COMUNE DI BAGOLINO

OGGETTO: Considerazioni relative all' incontro del 09/02/2021 tra A2a ciclo idrico e amministrazione comunale Bagolino

Allegato 1

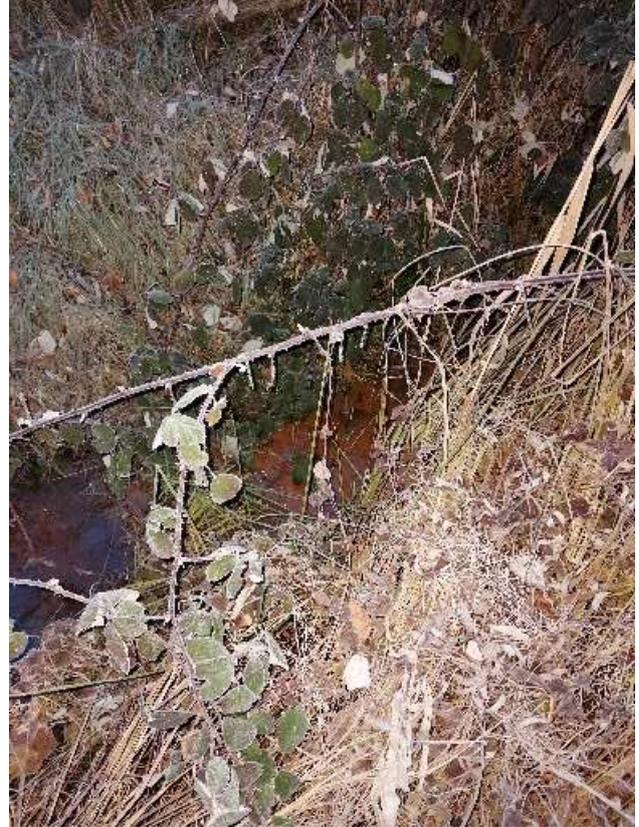
Nell'abitato di Ponte Caffaro risultano tratti di strada in centro abitato che ad oggi non sono ancora servite dai sotto servizi fognari, dando luogo, in diverse occasioni, a sversamenti di reflui nei fossi che vanno a lago (vedi riferimento fotografico N1).
